本市における北陸新幹線の動きについて

企画財政部秘書政策課

令和7年2月12日の議会全員協議会にて報告した地下水調査について、今般、鉄道・運輸機構から報告（資料①）を受けたことから、本市の対応等について報告するもの。

交野市内の地下水調査に係る報告

上水道井戸が取水している層（1）

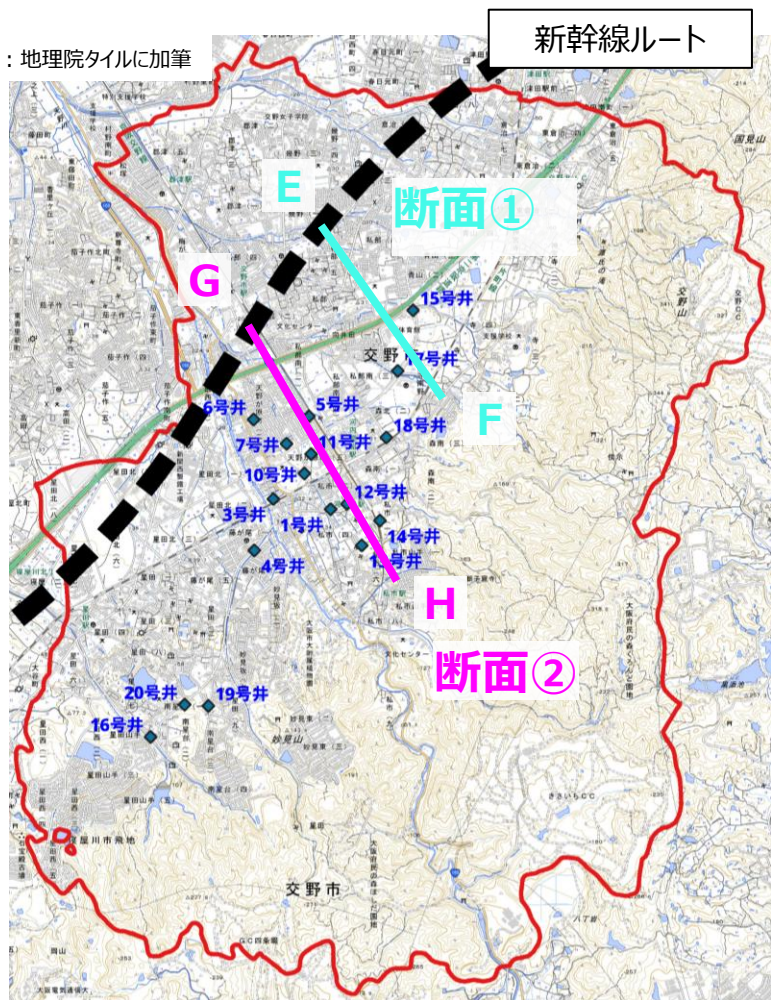
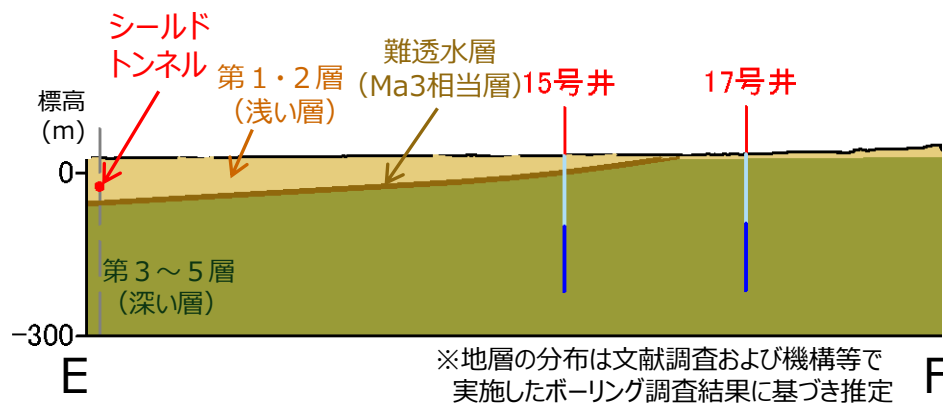
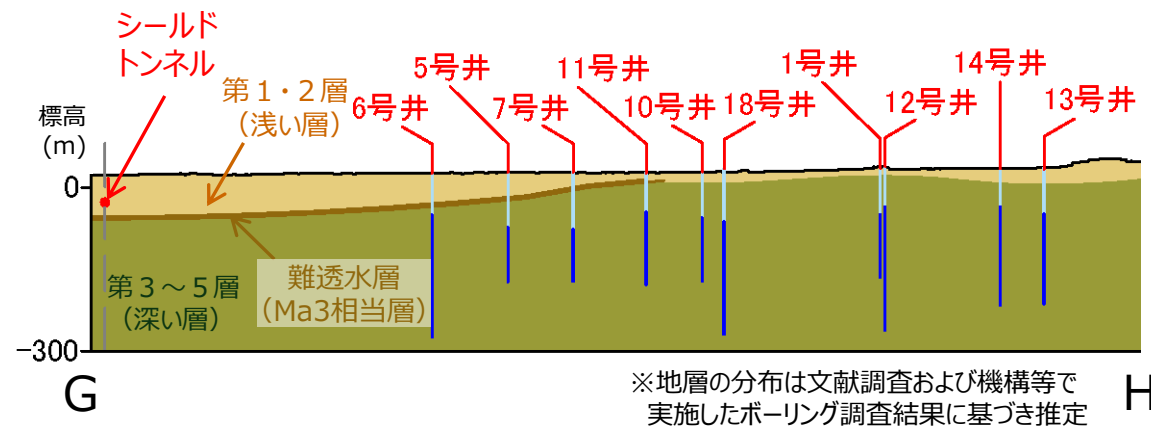
確認項目	鉄道・運輸機構による調査報告(概要)	報告を受けての市の考え
① シールドトンネルは市域全体でどの層を通過しているのか	<ul style="list-style-type: none"> 交野市内の第1・2層(浅い層)通過するものと想定される 	<ul style="list-style-type: none"> ボーリング調査1箇所のみでは不十分であり、トンネルルート付近での追加調査が必要
② 第1～第5層は相互に影響しないのか	<ul style="list-style-type: none"> 第1・2層(浅い層)と第3～5層(深い層)の境に、難透水層(粘土層)があることから、相互の影響は受けにくいと考えられる 	<ul style="list-style-type: none"> 難透水層が存在のところがああり、深井戸付近での追加調査が必要
③ 推定されていた山から川への地下水の流れは本当か	<ul style="list-style-type: none"> 第1・2層(浅い層)は生駒山地から淀川方向へ、第3～5層(深い層)は全方位から取水箇所に向かう流れと考えられる 	<ul style="list-style-type: none"> 第1・2層(浅い層)については改めて検証が必要であり、深井戸付近での追加調査が必要
④ シールドトンネルの安全性について	<ul style="list-style-type: none"> シールドトンネルは地下水を通さない構造であり、その状況を保持することから、地下水への影響が無いと考えられる 	—
⑤ 市の深井戸の取水位置はどこか	<ul style="list-style-type: none"> 上水道井戸は、現時点で、第3～5層(深い層)から地下水を取水していると考えられる 	<ul style="list-style-type: none"> 第2層からも取水していると考えており、深井戸付近での追加調査が必要

⇒ 上水道井戸は、現時点で、第3～5層（深い層）から取水していると考えられる。
 シールドトンネルの深さは、難透水層（Ma3相当層）を境として浅い層であり、上水道井戸の取水深度とは異なる層。

⇒上記の市の考えに基づき、鉄道・運輸機構に対して追加調査を求めているが現時点で回答なし

上水道井戸が取水している層（2）

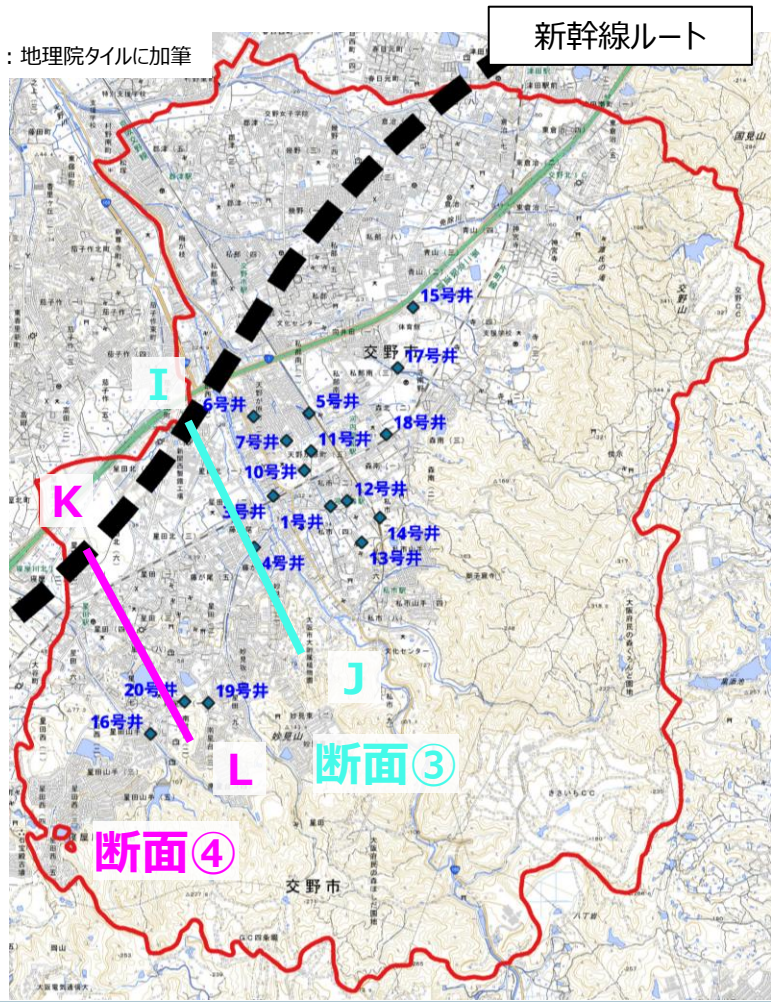
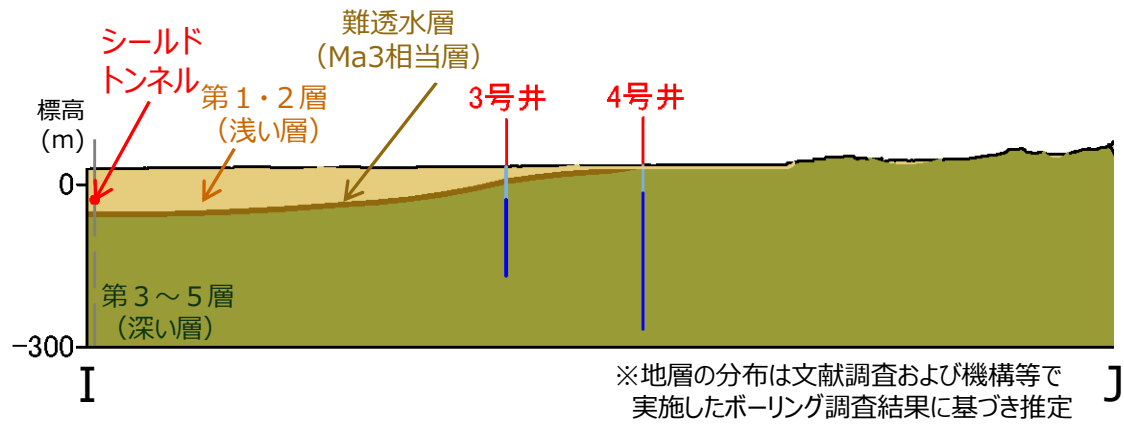
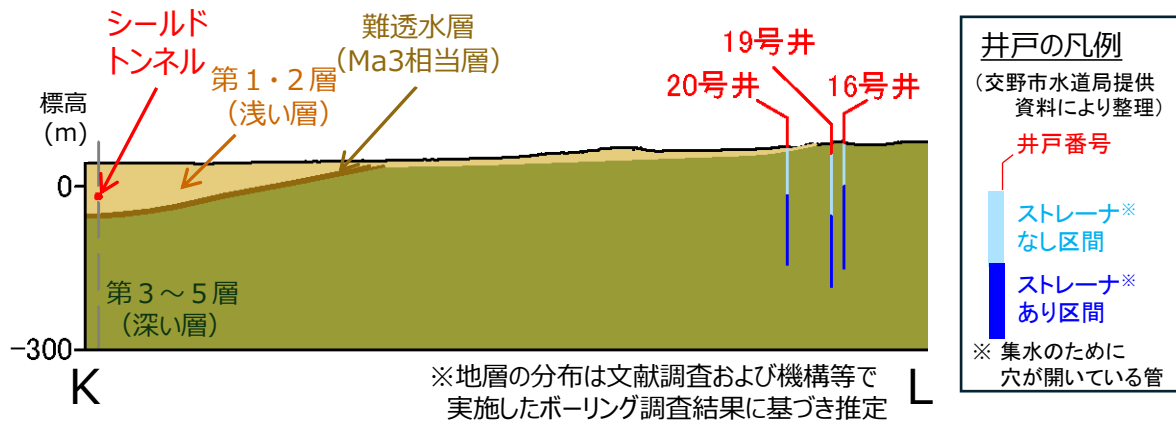
⇒ 上水道井戸は、現時点で、第3～5層（深い層）から取水していると考えられる。
シールドトンネルの深さは、難透水層（Ma3相当層）を境として浅い層であり、上水道井戸の取水深度とは異なる層。
